**Modulo per la presentazione delle osservazioni relative ai progetti sottoposti a procedimenti in materia di VIA, di competenza regionale**

*Provvedimento di VIA regionale nell'ambito dell'Autorizzazione Unica Energetica (AUE) per gli impianti di produzione di energia da fonti rinnovabili relativa al progetto per la realizzazione di un impianto agrivoltaico denominato "RNE13" con potenza nominale pari a 19,972 MWp e le relative opere di connessione alla rete elettrica nazionale, sito nei Comuni di Altopascio e Porcari (LU). Proponente: RNE13 S.r.l.*

ALLEGATO TECNICO B - SCHEMA INTERFERENZE 2

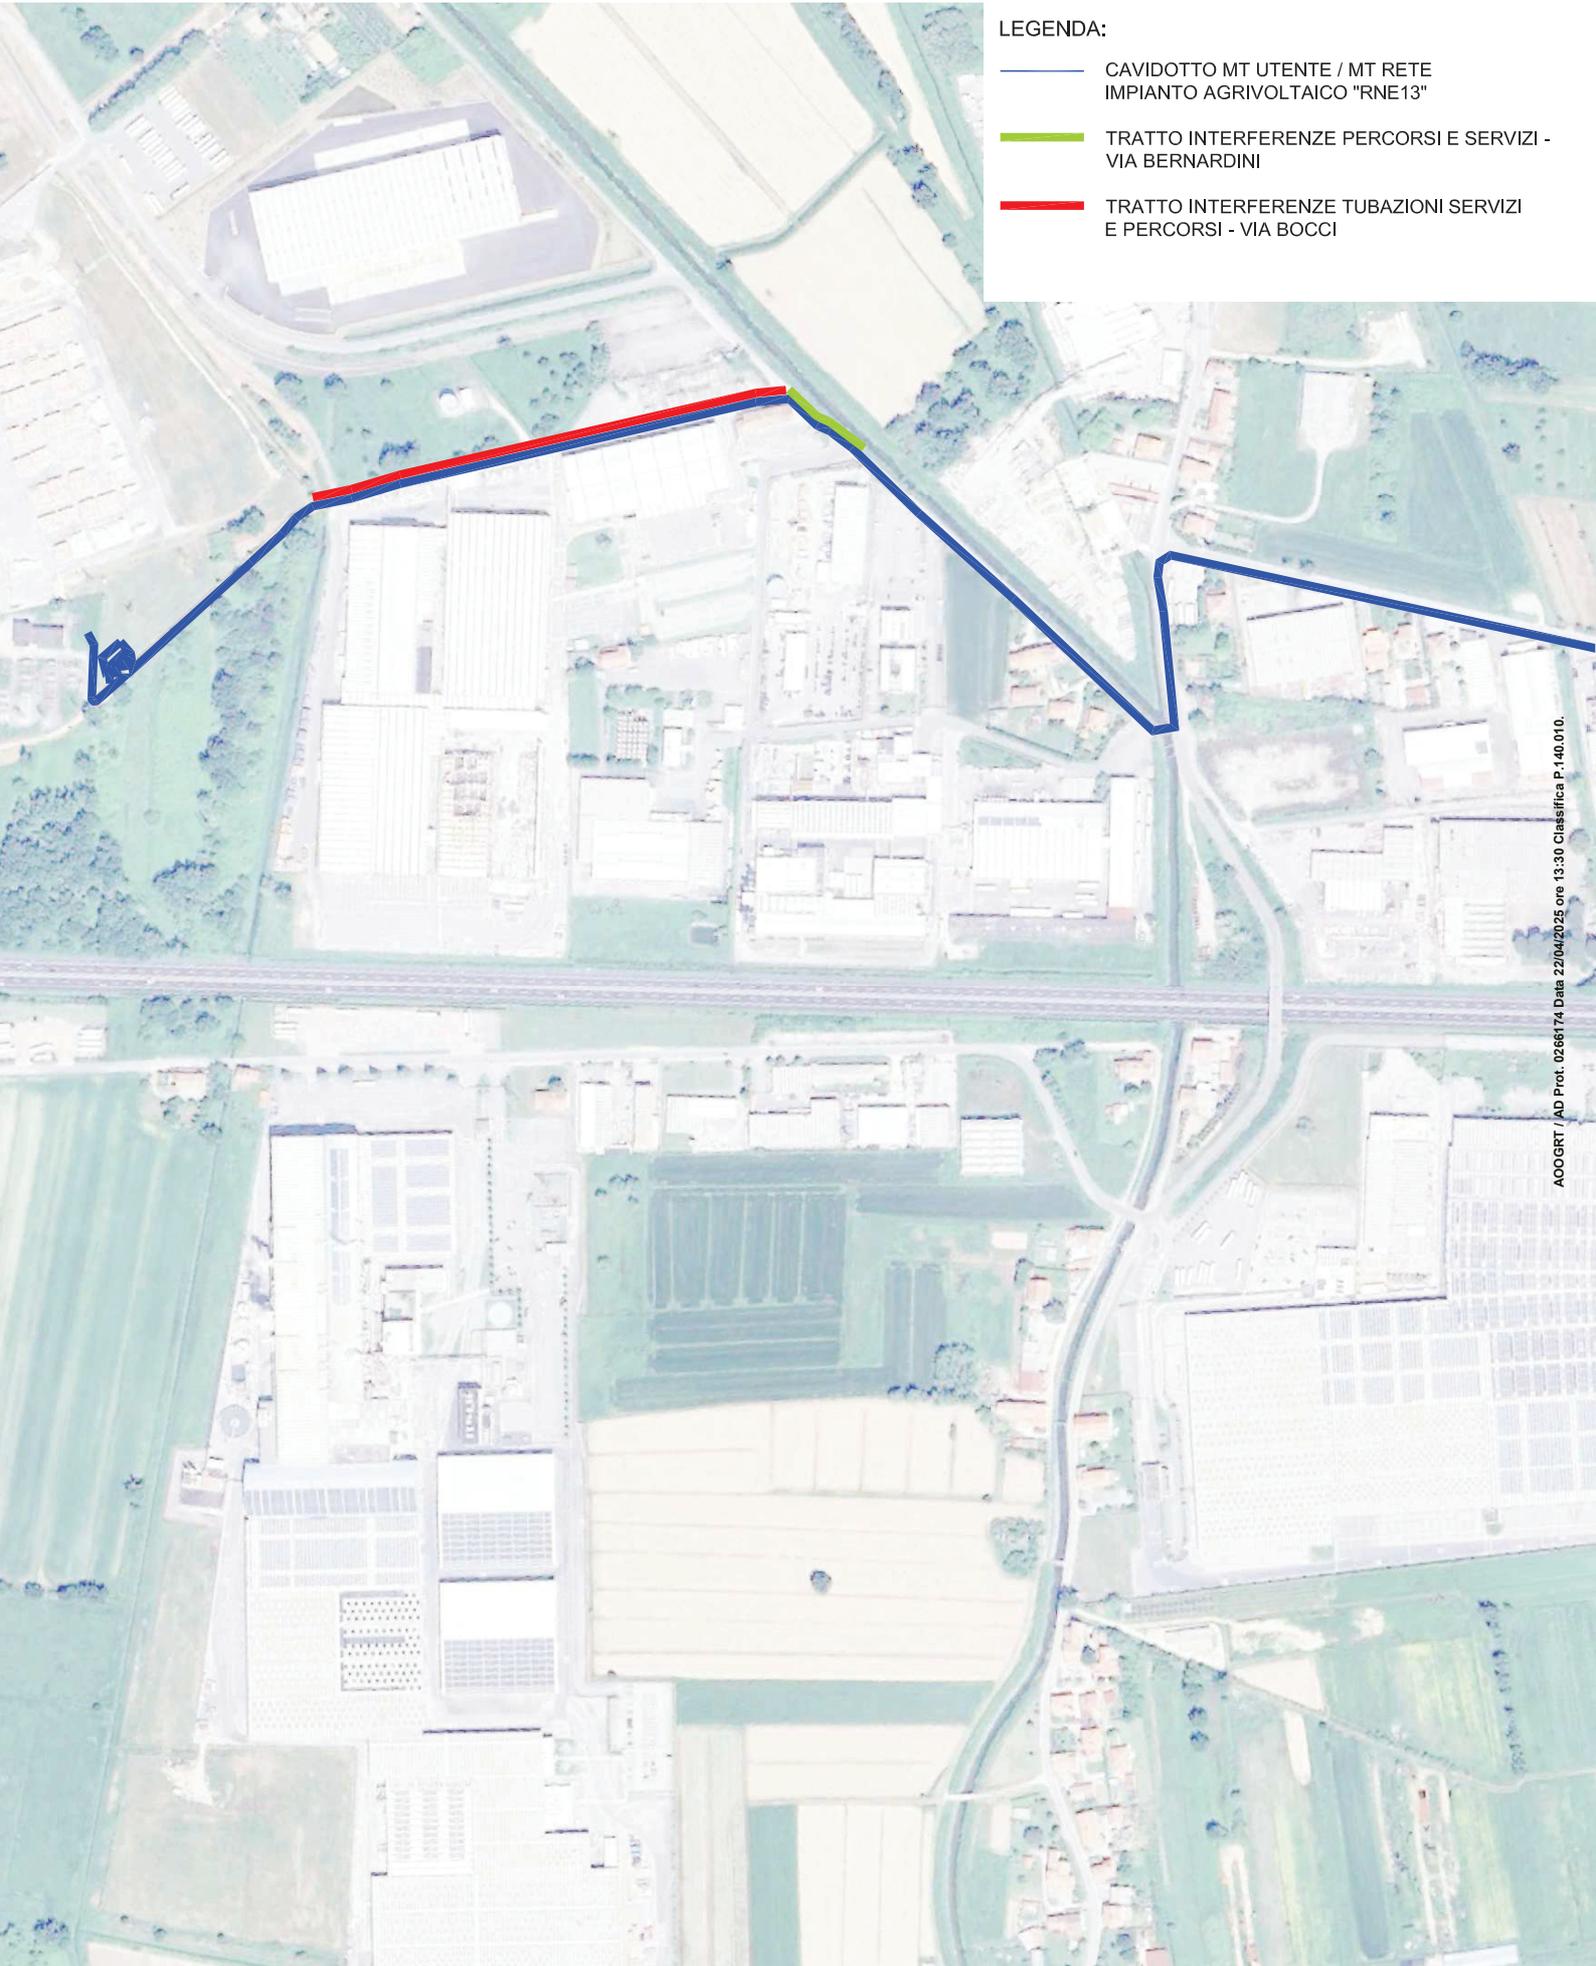
- 1) Problemi relativi al percorso evidenziato in colore verde nell'allegato tecnico B "Schema interferenze 2" evidenzia problematiche inerenti alle lavorazioni che saranno svolte per la "realizzazione di un impianto agrivoltaico denominato "RNE13"" che non dovranno precludere l'accesso carrabile, mezzi pesanti, mezzi di soccorso, allo stabilimento ESSITY LUCCA 2, essendo il tratto di strada interessato, l'unica modalità di accesso allo stesso. La mancanza anche temporanea pregiudicherebbe il regolare flusso produttivo;*

- 2) Problemi relativi al percorso evidenziato con linea continua in colore rosso nell'allegato tecnico B "Schema interferenze 2" evidenzia problematiche inerenti alle lavorazioni che saranno svolte per la "realizzazione di un impianto agrivoltaico denominato "RNE13"" riguardano la presenza e l'attraversamento di tubazioni acqua, elettriche, antincendio e dati della Via Bocci. Oltre a questo si evidenzia che la via stessa risulta unico accesso alle aree di servizio quali parcheggio dipendenti e area stazione di pompaggio antincendio. Per quanto sopra dovranno essere garantite la costante accessibilità degli stessi e/o soluzioni alternative che possono garantire il regolare svolgimento delle attività all'interno dello stabilimento e non dovranno ledere e far venir meno il rispetto delle normative di sicurezza garantite dagli standard aziendali. La mancanza anche temporanea pregiudicherebbe il regolare flusso produttivo;*

*Pertanto si richiede che durante le fasi di progettazione esecutiva e di lavorazione vengano adottate tutte le soluzioni tecnico-progettuali ed esecutive volte a non arrecare nessun tipo di danno, ritardo e quant'altro, per la produzione in essere presso il nostro stabilimento di Porcari – "ESSITY LUCCA 2".*
